# SERVICE-INFO

## Sprememba oblikovanja vpenjalne roke 534 0100 20

534 0100 20

Slika 1: 534 0100 20 - aktualna izvedba

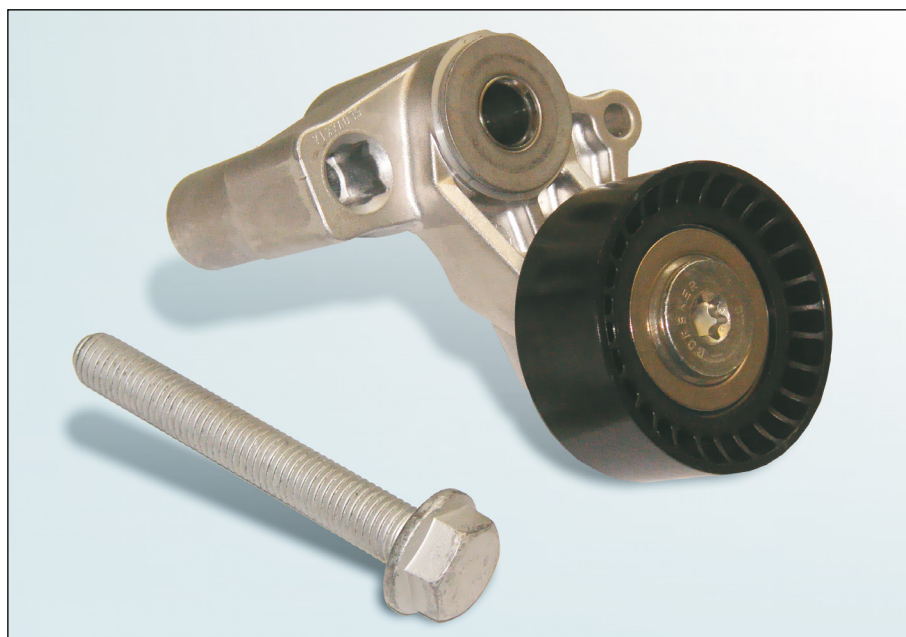
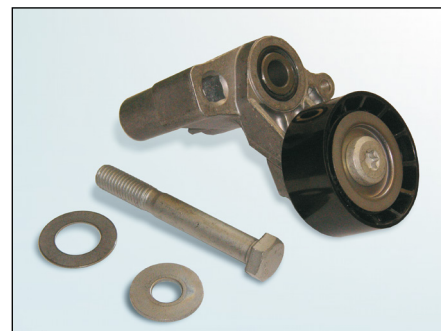
V sklopu neprestanega izpopolnjevanja naših izdelkov se je spremenil dizajn vpenjalne roke **534 0100 20**.

Dosedanji nepritrjeni deli (plošče) so zdaj fiksno pritrjeni na vpenjalno roko.

Poleg tega se je spremenil pritrditveni vijak.

V prehodni fazi lahko nastanejo mešane zaloge obeh tipov. Obe različici izpolnjujeta tehnične specifikacije in ju lahko uporabljate neomejeno.

Pri novi izvedbi smete uporabiti samo novi vijak, dobavljen z novo izvedbo. Drugi oz. stari vijaki niso dovoljeni! Pritrditveni vijak pritegnite s priteznim momentom, ki ga predpisuje proizvajalec vozila.

Upoštevajte podatke proizvajalca vozila!
